REPÚBLICA DE CHILE
SERVICIO DE EVALUACIÓN AMBIENTAL
DIRECCIÓN EJECUTIVA
MGGH

RESUELVE RECURSO DE RECLAMACIÓN
ATINGENTE AL PROYECTO “SISTEMA DE
ALMACENAMIENTO DE ENERGÍA POR
BATERÍAS BESS EL MOLINO”, CUYO
TITULAR ATLAS DEVELOPMENT CHILE SPA

RESOLUCIÓN EXENTA N° (ABAJO)

Figura 2. Área de influencia de medio humano.

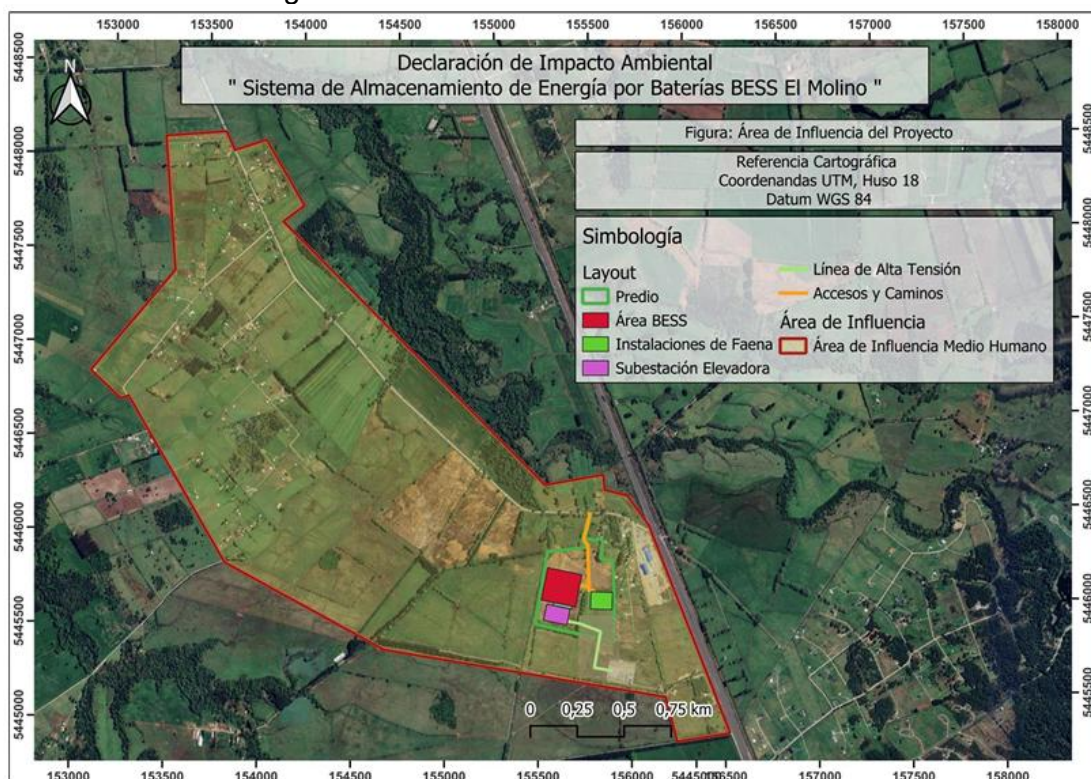
Los Reclamantes señalan que el Titular, en su respuesta, omite el carácter de inderogable e imprescriptible del Tratado de Paz firmado por el Estado de Chile en 1825, del que es parte fundamental el “Butahuillimapu”, reconocido por la RCA, y que se verá afectado por la instalación y operación del Proyecto. Dado que el Tratado no está prescrito, no es posible demostrar que puede ejecutar el Proyecto sin ir en contra de la soberanía mapuche, esto es, sin vulnerar sus derechos ancestrales y sin poner en riesgo a sus propios trabajadores y su inversión.

7.2.2. Para definir el área de influencia, el estudio consideró las partes, obras y acciones del Proyecto que podían generar interacción con los SVCGH de la población local, especialmente por la cercanía de viviendas, actividades, rutas y accesos. En base a ello, se delimitó un área de influencia de 449,7 hectáreas, que considera el espacio geográfico donde se localiza Frutillar Alto, específicamente la localidad de Loma la Piedra, en torno a la Ruta V-500, en aproximadamente 3,3 kilómetros hacia el interior desde la Ruta 5. En la Figura 2 se presenta el área de influencia de Medio Humano.
